Testo coordinato del

DM 1 febbraio 1986

*Norme di sicurezza antincendi per la costruzione e
l'esercizio di autorimesse e simili*

Circolare 05/11/2018 n. 2, prot. n. 15000

PLANIMETRIA

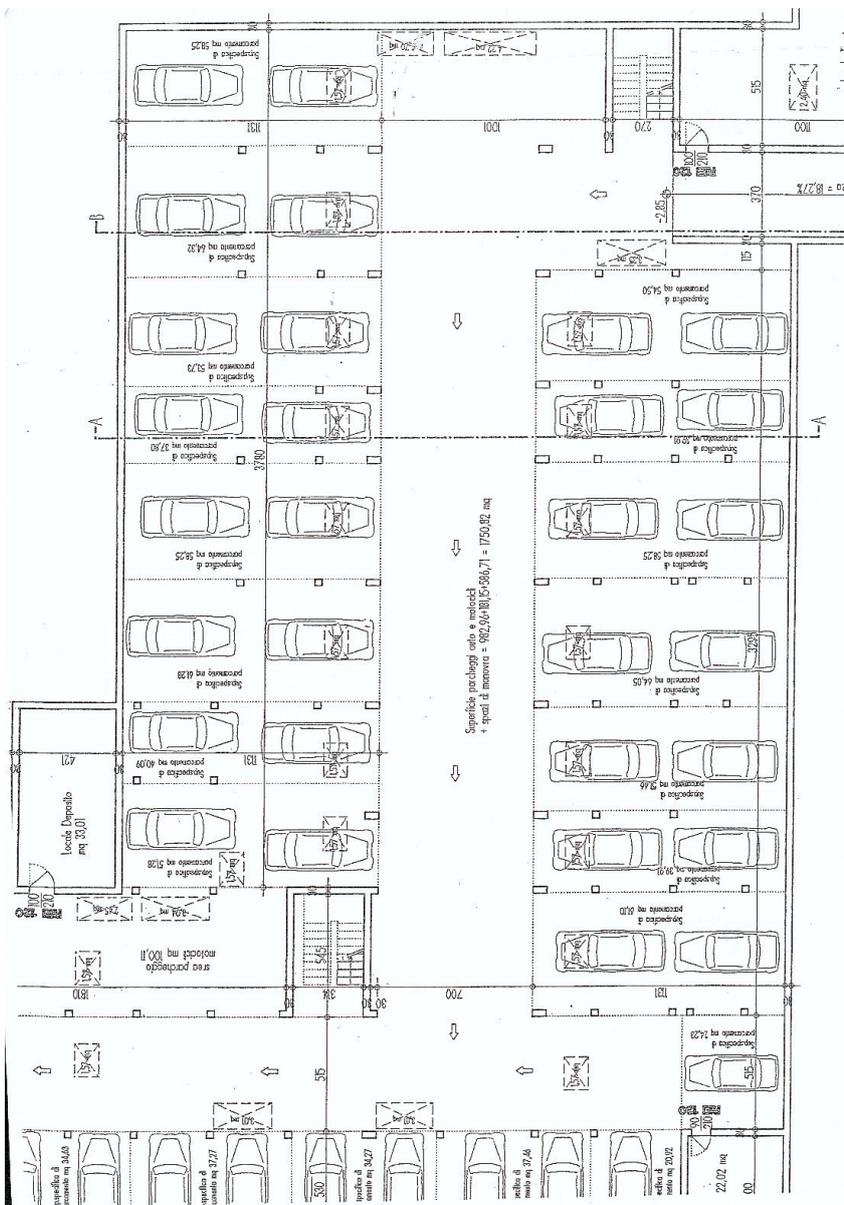
Si trasmette il quesito in oggetto indicato, inoltrato a questo Comando da uno studio tecnico riguardante la possibilità di parcheggiare, da parte di personale preposto, in autorimesse pubbliche e sorvegliate le autoveicoli in doppia fila, così come indicato nell'allegata planimetria.

Con riferimento al quesito posto, lo scrivente ufficio ritiene che la soluzione progettuale prospettata, relativa ad un'autorimessa pubblica, sorvegliata da personale preposto alla movimentazione dei veicoli, nella quale i posti auto sono disposti in modo che una fila di autoveicoli non ha accesso diretto dalla corsia di manovra, sia accettabile in quanto non in contrasto con il D.M. 1° febbraio 1986, fermo restando l'osservanza della superficie specifica di parcheggio prevista al punto 3.3 del citato decreto (almeno 10 m²).
